**INFORME DE HITO DE CONTROL
N° 032-2022-OCI/5303-SCC**

**EJECUCIÓN DE LA OBRA ETAPA II “MEJORAMIENTO Y
AMPLIACIÓN DEL SISTEMA INTEGRAL DE AGUA POTABLE
Y SANEAMIENTO EN LAS LOCALIDADES DE COATA,
SUCASCO Y ALMOZANCHE, DISTRITO DE COATA-PUNO-
PUNO” CUI 2188775**

HITO DE CONTROL N° 7 - EJECUCIÓN DE OBRA

Imagen N° 1
Detalle de sumidero en cámara de válvula de aire

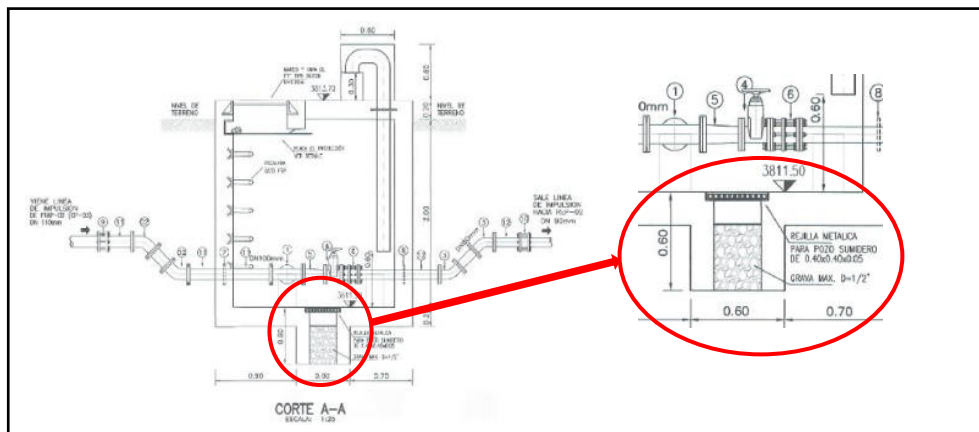
Por otro lado, en la cámara de válvula de aire N° 2 de la línea de impulsión de agua ubicado en la progresiva 0+654.137 (Almozanche), no se advierte la instalación de la rejilla metálica de 0,40x0,40x0,05 m del sumidero, provisto para drenar el agua de una posible filtración por fallas en las instalaciones hidráulicas. Se advierte que la base de la cámara se encuentra sellada por una losa de concreto. En la siguiente imagen se muestra el detalle del sumidero con rejilla metálica:

Fuente: Detalle de plano AP-DET-02, hoja 01/03 “Válvula de aire automática”
Elaborado por: Comisión de control

Detalle de tubería de ventilación – Válvula de aire Línea de Impulsión Desagüe

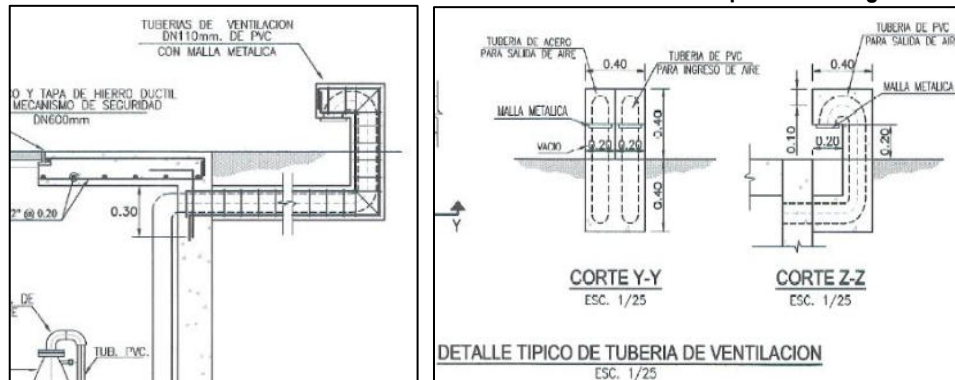
De la inspección a la cámara de derivación del sistema de desagüe, que deriva las aguas residuales provenientes de la localidad de Coata, y conduce hacia la planta de tratamiento del sistema (PTAR-02); se constata que en éste frente no se ejecuta ninguna actividad, sin embargo se observa que, en las salidas del sistema de ventilación (tubería PVC Ø 4"), se ha instalado una malla de protección para evitar el ingreso de animales pequeños, la misma que se encuentra parcialmente tapada con mezcla de concreto, que impide cumplir con la eficiencia de trabajo, de acuerdo a lo previsto en los planos del proyecto. El material utilizado corresponde a una malla tipo mosquitero de ranuras bastante tupidas; cuyo detalle se muestra en las vistas fotográficas N^{os} 46, 47 y 48.

Al respecto el plano ALC-DET-05 "Hidráulica: Válvula de aire de la línea de impulsión de desagüe" del expediente técnico, señala que, en la cámara de aire deben instalarse dos tuberías de 110 mm de diámetro: una de acero para salida de aire y otra de PVC para ingreso de aire, ambos deben contar con protección de malla metálica, tal como se muestra en la siguiente imagen:

Fuente: Plano típico ALC-DET-05 "Hidráulica: Válvula de aire de la línea de impulsión de desagüe"

Gráfico N° 1
Distribución de geomallas en plataforma N° 1 correspondiente a la capa de transferencia (tres capas de 0,20 m)

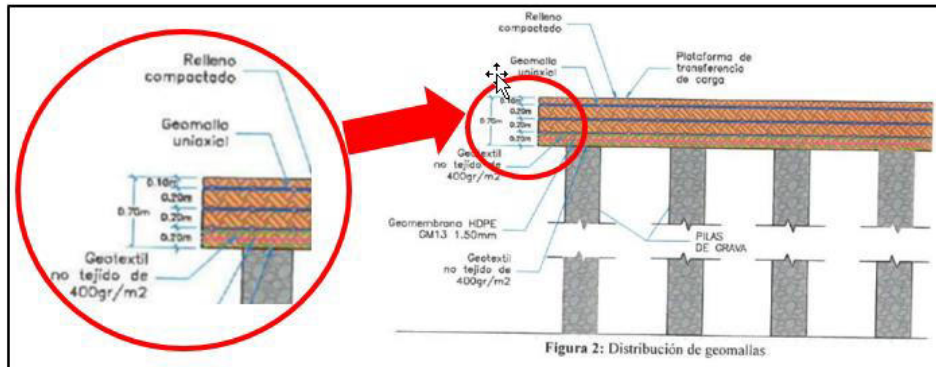
En ese sentido, como parte de los trabajos correspondiente a la PAO N° 5, en la plataforma n° 1 de la Planta de Tratamiento de Aguas Residuales (PTAR), el contratista viene ejecutando la partida **03.03.02.01 Conformación de capa de transferencia con material de préstamo, R. Sierra 2300 a 3800 msnm; e=0,70**, según se detalla en el gráfico extraído del expediente de la PAO N° 5, que se muestra:

En ese sentido se advierte que el número mínimo de ensayos que viene realizando el contratista, resultaría insuficiente y no garantizaría que, el área de trabajo de la plataforma N° 1, en su totalidad, cumpla con el grado de compactación requerido (mayor a 95% del Proctor modificado), lo cual podría afectar a las estructuras a construir en dicha área.

Vista fotográfica: Espacio entre ventana y vano.

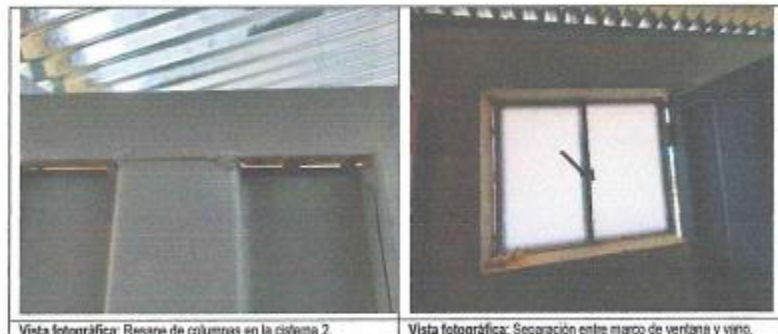
- Ventana y vano con una abertura de 8 mm entre ellas.
